改善箇所説明図

基準不適合発生箇所

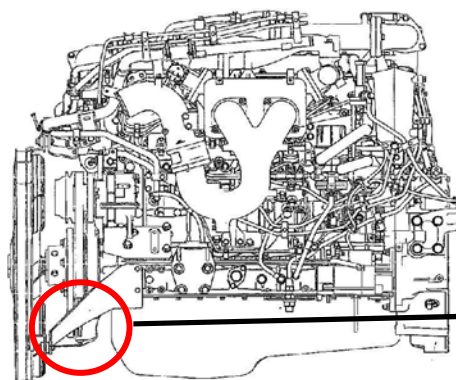
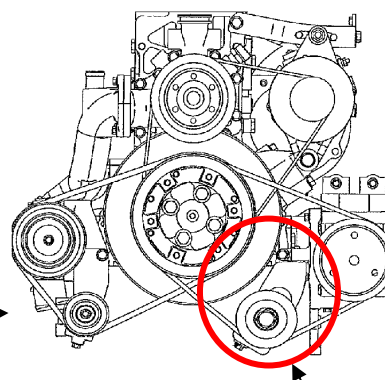
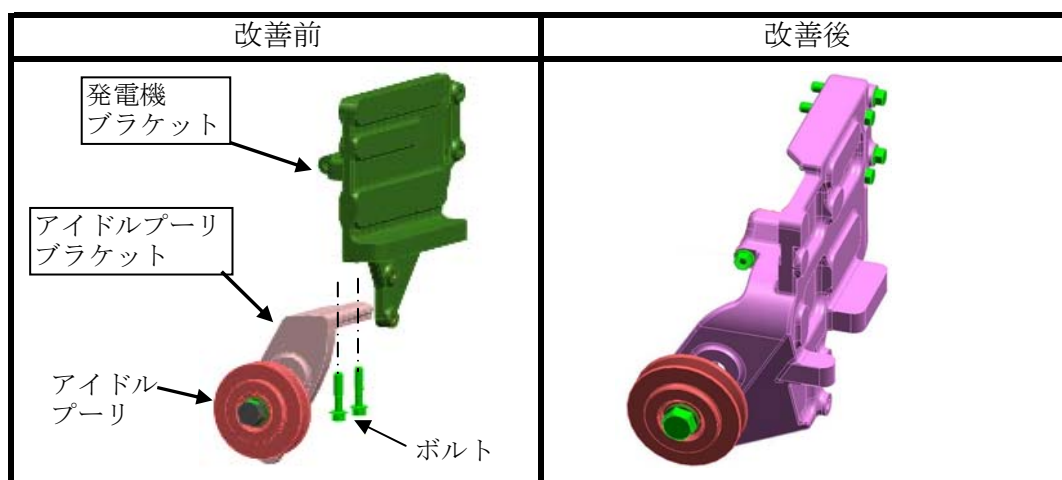
発電機を増設した車両の原動機において、発電機駆動ベルト用のアイドルプーリ取付ブラケットの取付強度が不十分なため、ベルト張力及び発電機駆動力等により、当該ブラケットと発電機ブラケットの合わせ面が摩耗するものがある。そのため、そのままの状態を使い続けると、当該ブラケット取付ボルトが折損し、最悪の場合、プーリ及びブラケットが脱落し、他の交通の妨げとなるおそれがある。

全車両、アイドルプーリ取付ブラケット及び発電機ブラケットを対策品と交換する。

識別：助手席ドアストライカ付近に青色シールを貼付する。
